女川原子力発電所 2 号炉
設置許可基準規則等への適合性について
(固体廃棄物処理系固化装置の固化材変更等)
< 補足説明資料 >

2023 年 9 月 7 日
東北電力株式会社

1. 変更の目的及び概要

第3-1図 固体廃棄物処理系系統概要図

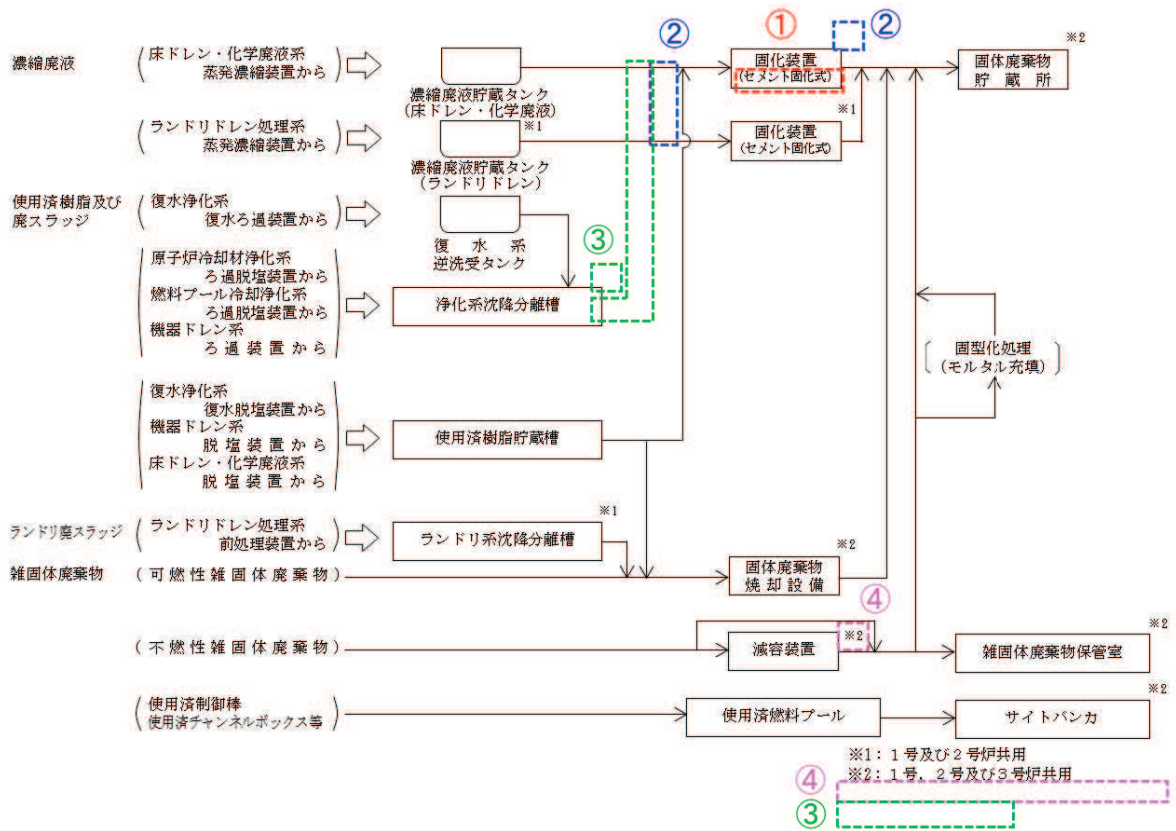
【変更理由】 ①固化材変更 ②共用取り止め ③固化処理プロセスの削除 ④記載の適正化

第4-2図 変更前後の機器配置イメージ (1/2)

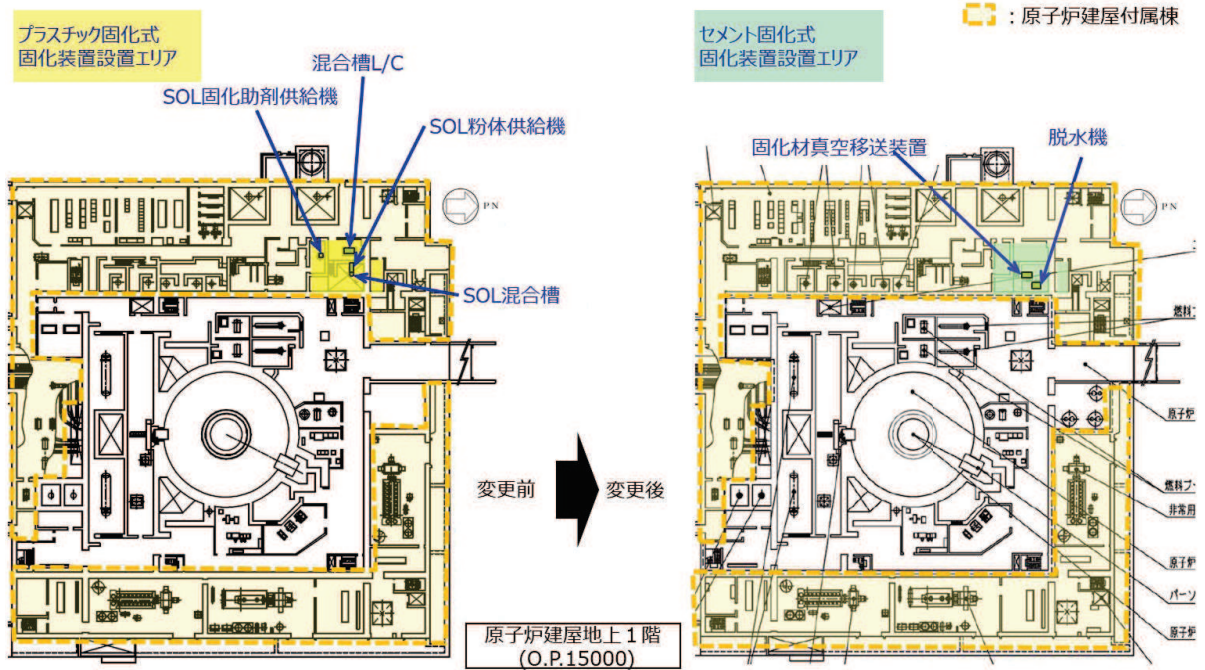
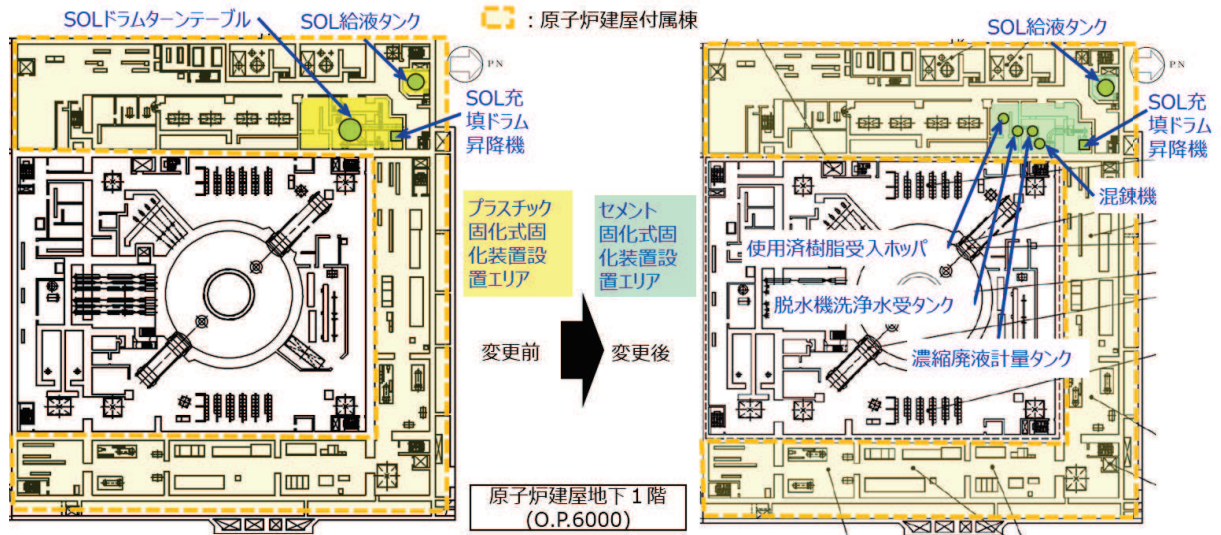
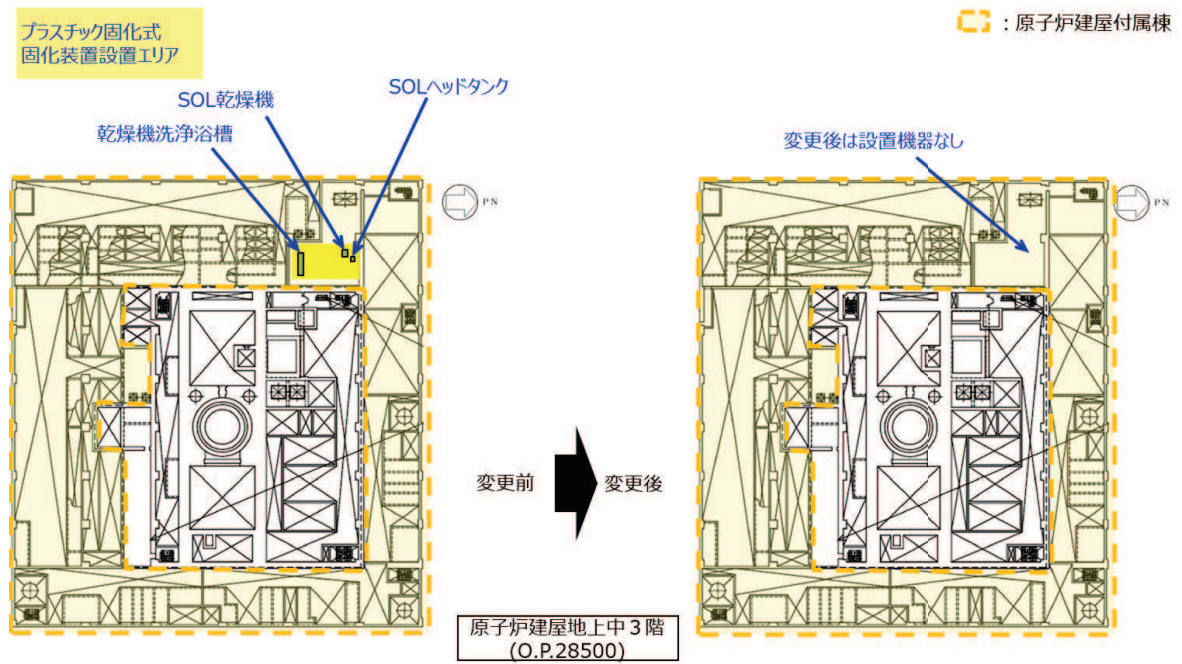
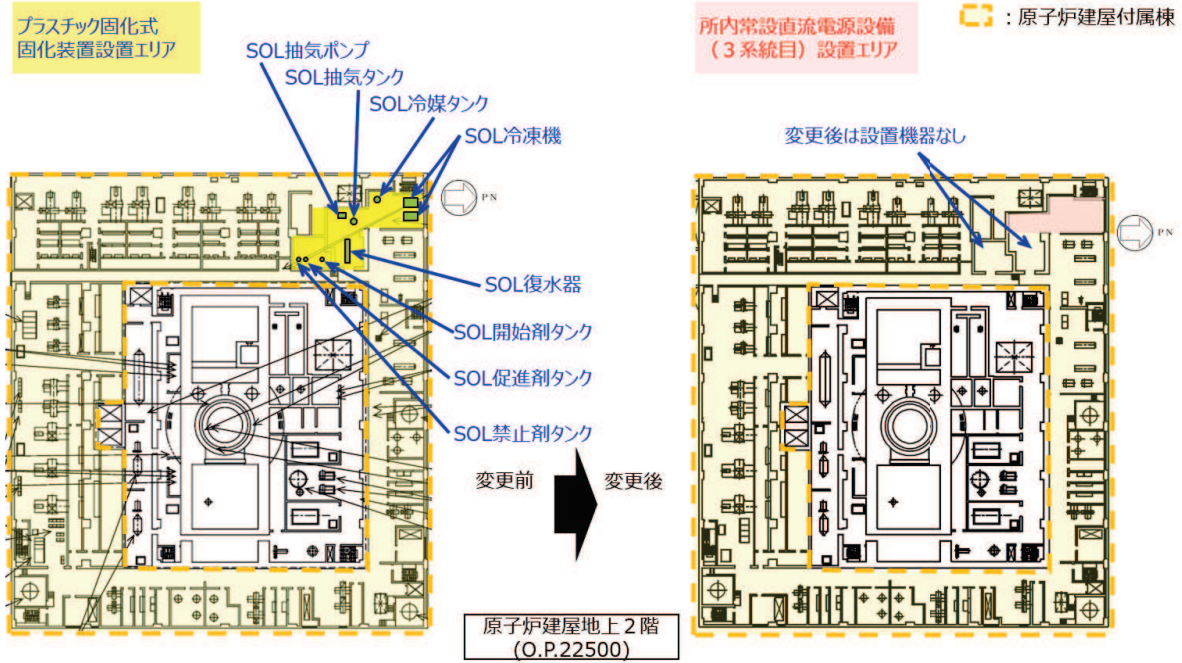
濃縮廃液及び使用済樹脂を固化するために原子炉建屋付属棟に設置した固化装置の固化材を「プラスチック」から「セメント」に変更することに伴い、固化装置のうちプラスチック固化に関する機器等を撤去し、セメント固化専用の機器等を追設する。

プラスチック固化式固化装置の撤去箇所を第4-2図に示す。

第5-1図 濃縮廃液貯蔵タンク（床ドレン・化学廃液）の貯蔵量推移予測

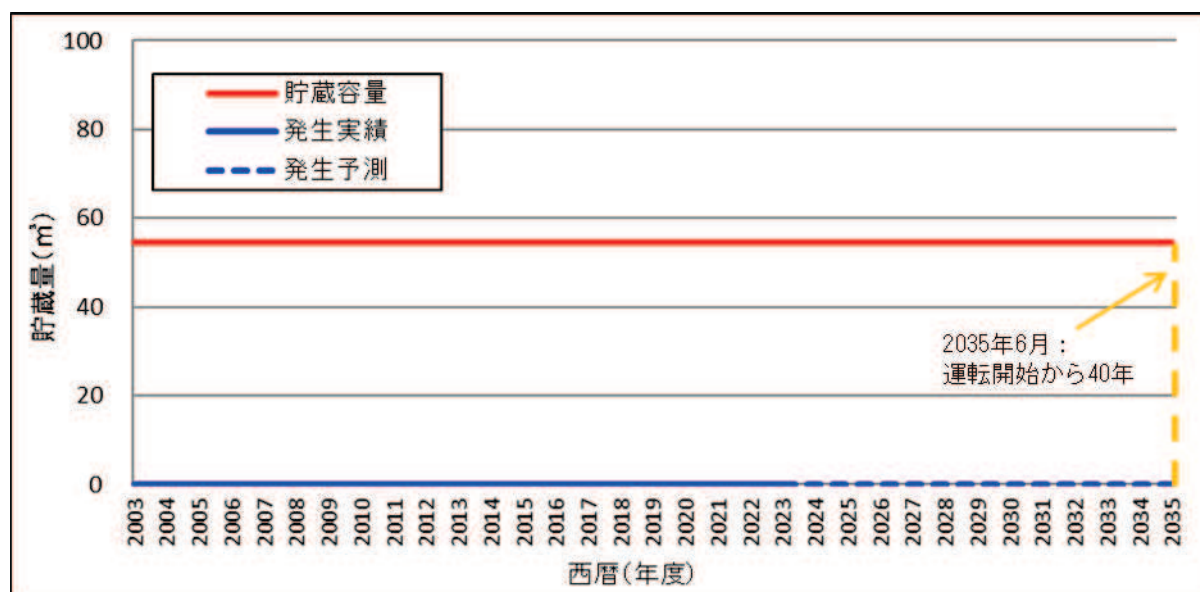
床・化学濃縮廃液は現在まで発生実績はないため、濃縮廃液貯蔵タンク（床ドレン・化学廃液）への受入実績はない。今後も同様の推移になると予測され、十分な貯蔵容量を確保している（第5-1図参照）。

固化材の変更に伴い、床・化学濃縮廃液の固化処理によるドラム缶の発生本数は増加する（約100本/年→約480本/年）が、これまでの濃縮廃液貯蔵タンク（床ドレン・化学廃液）への受入実績による発生量予測を踏まえると、第5-1図のとおり当面の間は処理する必要がないため、固体廃棄物貯蔵所（貯蔵保管容量約55,000本（200Lドラム缶相当））への貯蔵保管に影響はない（第5-5図参照）。

第5-3図 使用済樹脂貯蔵槽の貯蔵量推移予測

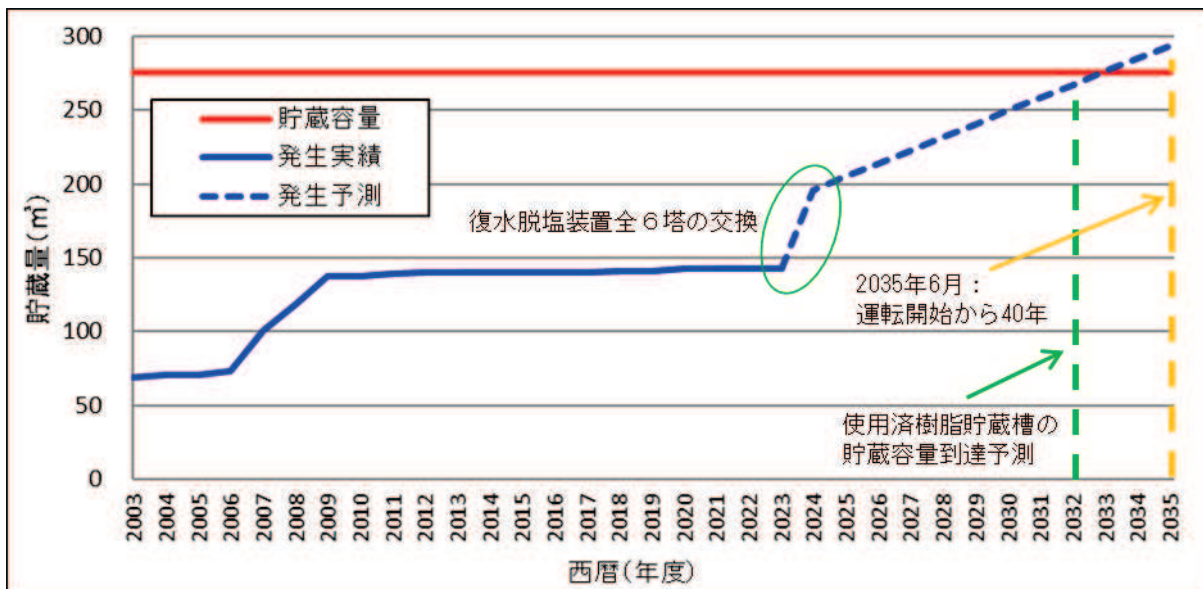
これまでの受入実績による発生量予測*を踏まえると、使用済樹脂貯蔵槽の貯蔵量は2032年度には貯蔵容量に達すると予測されるが、貯蔵容量到達前にセメント固化式固化装置を設置することから、適切に貯蔵及び貯蔵保管できる（第5-3図参照）。

固化材の変更に伴い、使用済粒状樹脂の固化処理によるドラム缶の発生本数は増加する（約60本/年→約230本/年）が、雑固体廃棄物の焼却処理により、放射性廃棄物の貯蔵保管量の低減を図るとともに、低レベル放射性廃棄物埋設センターへの搬出により、固体廃棄物貯蔵所（貯蔵保管容量約55,000本（200Lドラム缶相当））において放射性廃棄物を適切に貯蔵保管することができる（第5-5図参照）。

図 女川 1 号及び 2 号炉における固体廃棄物処理フロー

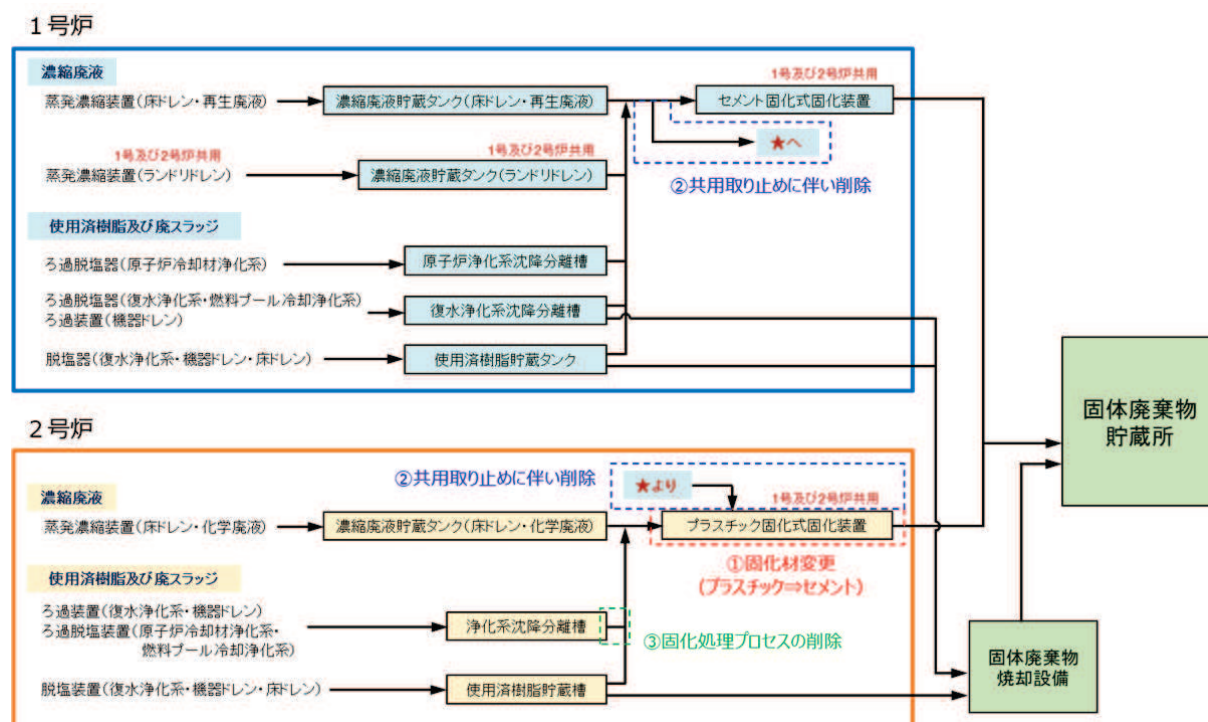
1 号炉の濃縮廃液^{※1}、使用済樹脂及び廃スラッジ（以下「1 号炉濃縮廃液等」という。）については、セメント固化式固化装置（1 号及び 2 号炉共用）で固化処理できるほか、プラスチック固化式固化装置でも固化処理できる設計としている（下図参照）。

本変更において、プラスチック固化式固化装置の 1 号炉との共用を取り止めることから、1 号炉濃縮廃液等はセメント固化式固化装置（1 号及び 2 号炉共用）のみで固化処理できることを確認する。

これを処理能力15本^{※2}/日のセメント固化式固化装置（1号及び2号炉共用）で処理した場合に要する日数は約8日間であり、プラスチック固化式固化装置との共用を取り止めても十分処理できるため、影響はない。
